RDC BAT-04-G-CANDILIS
PLAN PROJET finalisé

ETAGE1 BAT-04-G-CANDILIS
PLAN PROJET finalisé

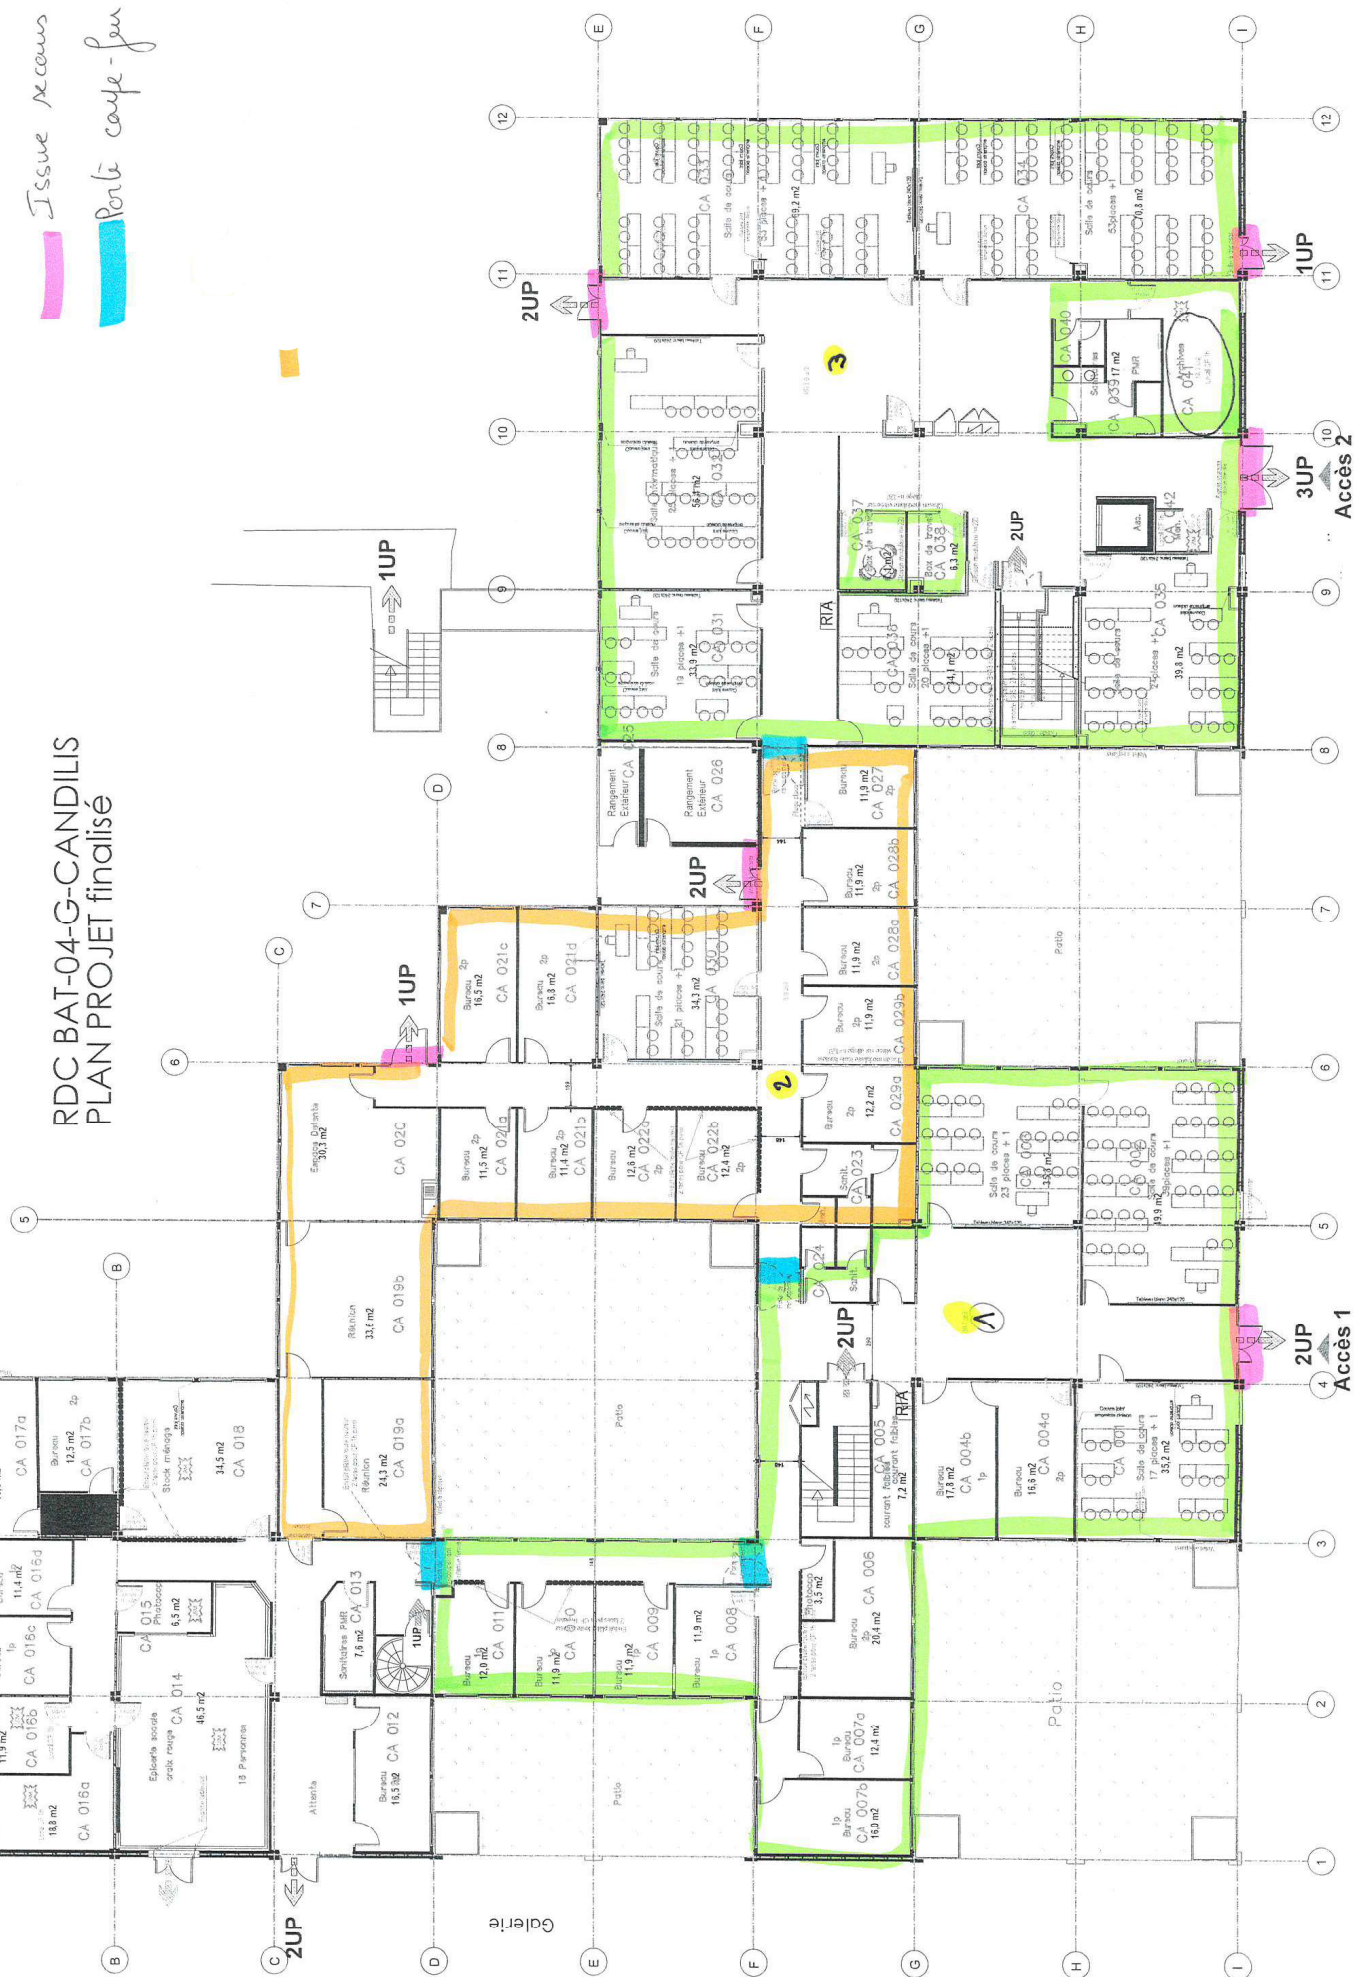
Issue occurs

Porte coupe-feu
